Wijziging Uitvoeringsregels bij de Keur Hoogheemraadschap De Stichtse Rijnlanden 2018

Het college van dijkgraaf en hoogheemraden van waterschap hoogheemraadschap De Stichtse Rijnlanden, gelezen het voorstel van 1 februari 2022 met DM nr. 1838661; gelet op de besluiten van het algemeen bestuur d.d. 19 december 2018 (1475838, 1446665, 1454022) en 20 februari 2019 (1475838, 1469136) en het besluit van het college van 5 februari 2019 (1490168, 1483299), waarbij de Keur Hoogheemraadschap De Stichtse Rijnlanden 2018 met bijbehorende uitvoeringsregels en beleidsregels zijn vastgesteld; gelet op artikel 3:2 en 3:40 e.v. van de Algemene wet bestuursrecht, hoofdstuk IX, paragraaf 5 van de Waterschapswet; overwegende dat het ontwerp-besluit (vastgesteld op 16 maart 2021 met DM nr. 1724612) van 25 oktober tot 6 december 2021 ter inzage heeft gelegen en dat tegen het ontwerp-besluit zienswijzen zijn ingediend die tot aanpassing van beslispunt II C, onder ad c. hebben geleid.

Figuur 2: Indeling en benaming van grondsoorten naar de gehalten aan lutum, silt en zand conform NEN 5104

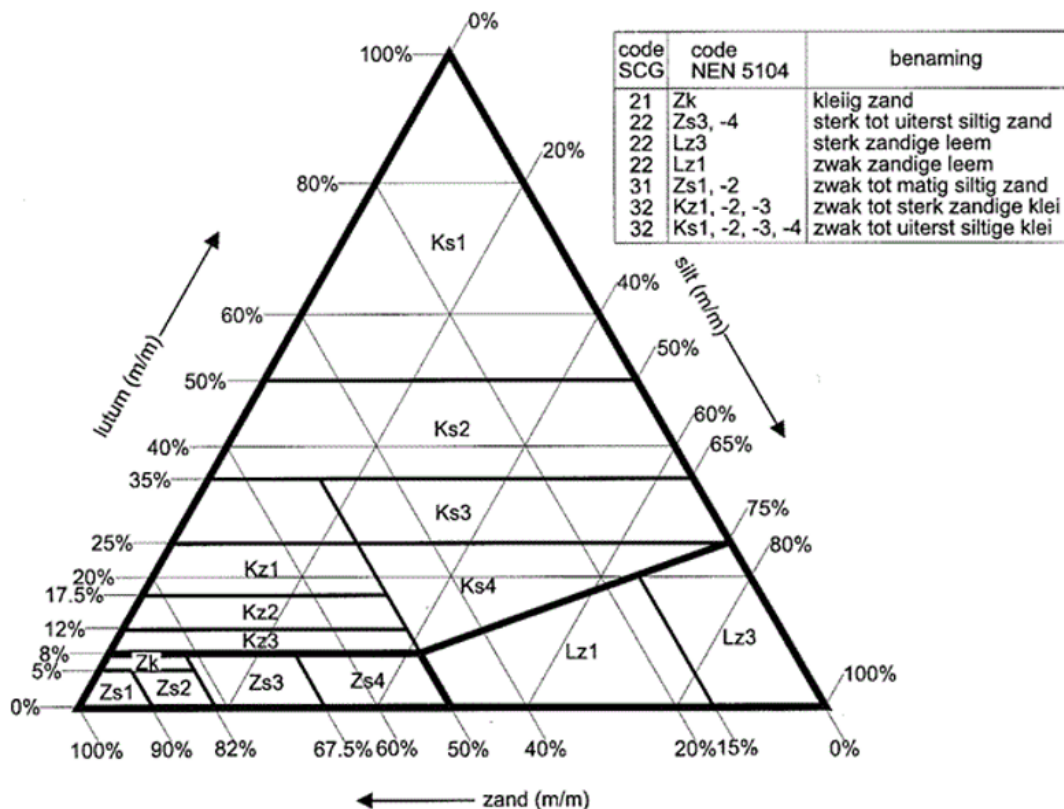
In onderstaande figuur 2 uit de NEN 5104 zijn de grenzen van de grondsoorten op basis van lutum, silt en zand aangegeven. Daarbij is de korrelgrootte:

In de driehoek zijn ook de grenzen van 20 – 40% lutum aangegeven voor cat. 1. De grens voor klei ligt op 8% lutum. Er is dus alleen sprake van klei als het in de categorieën valt die zijn aangemerkt met Ks of Kz. De eisen zoals die hierboven zijn genoemd bepalen vervolgens of klei geschikt is voor de toepassing waarvoor het bedoeld is.

Cat.	Omschrijving	Grenswaarden (massapercentages t.o.v. droge massa)
1.	Erosiebestendige of stevige klei	Lutumgehalte 20 – 40% Wi > 40% en Ip > 0,73 * (Wi - 20) met een minimum van 18% en Zandgehalte (deeltjes >63 µm) < 40%
2.	Weinig erosiebestendige of schrale klei	Wi < 40%

3. Niet geschikte of overige klei

$W_i > 40\%$ en

$I_p < 0,73 * (W_i - 20)$ of $< 18\%$
